平成27年10月23日(金)
平成27年度 第5回
大阪府河川整備審議会

資料1-1

芦田川水系 河川整備計画(変更原案)について

前回審議会での主な委員指摘事項

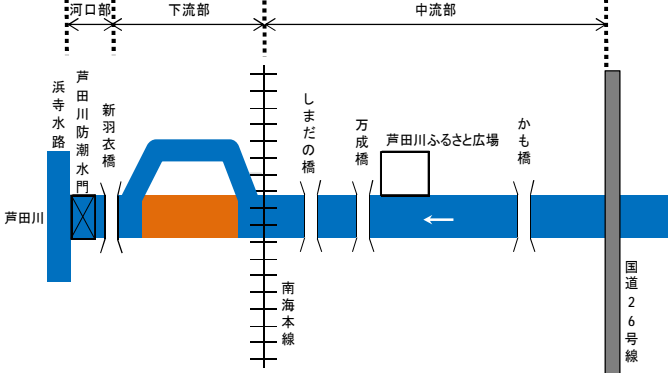
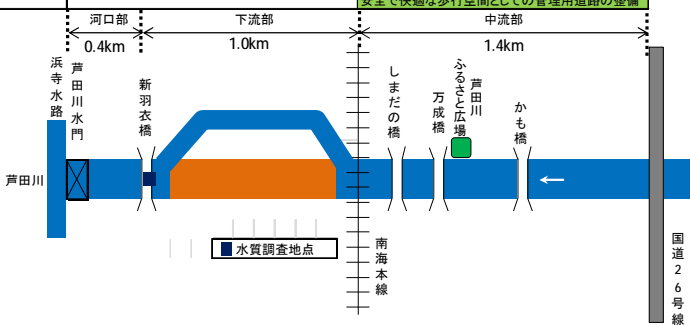
指摘事項	対応
<p>①第1章の河川整備の現状と課題の項目に、河川整備の目標まで記載されているので、記載内容について整理をすること。</p> <p>本文P.5 第2節 河川整備の現状と課題 1. 治水の現況と課題</p>	<p>P5 経緯等追加し修文 (要相談)</p> <ul style="list-style-type: none"> ・L2地震動、L2津波の説明加筆 ・減災の考え方加筆 ・現状施設が支障、二次災害が懸念(原文のまま) <p>⇒目標で減災の内容記載。</p>
<p>修正前 (H27 第4回審議会資料)</p>	<p>修正(案)</p>
<p>芦田川水門等については、これまで東南海・南海地震等の海溝型地震に伴う津波や上町断層帯等の直下型地震を対象とした耐震対策を実施してきたところですが、東日本大震災を踏まえ、南海トラフ地震に対する照査を実施した結果、芦田川水門及び芦田川排水機場において、南海トラフ地震等のL2(レベル2)地震動により、その機能に支障が生じる恐れのあることが確認されています。また、L2(レベル2)津波来襲時に芦田川水門を閉鎖することにより、水門の部材等の流出による二次被害が生じる恐れがあるため、これらの対策を行う必要があります。</p>	<p>芦田川水門等については、これまで上町断層帯等の直下型地震や東南海・南海地震等の海溝型地震に伴う津波を対象とした地震・津波対策を実施してきたところですが、東日本大震災を契機に南海トラフ巨大地震に対する照査が必要となったため、「河川構造物の耐震性能照査指針」に基づく照査を実施した結果、芦田川水門においては、L2(レベル2)地震動により、その機能に支障が生じる恐れがあり、L2(レベル2)津波来襲時には、芦田川水門を閉鎖することにより、水門の部材等の流出による二次被害が生じる恐れがあります。また、芦田川排水機場においては、L1(レベル1)地震動及びL2(レベル2)地震動により、その機能に支障が生じる恐れがあります。</p>
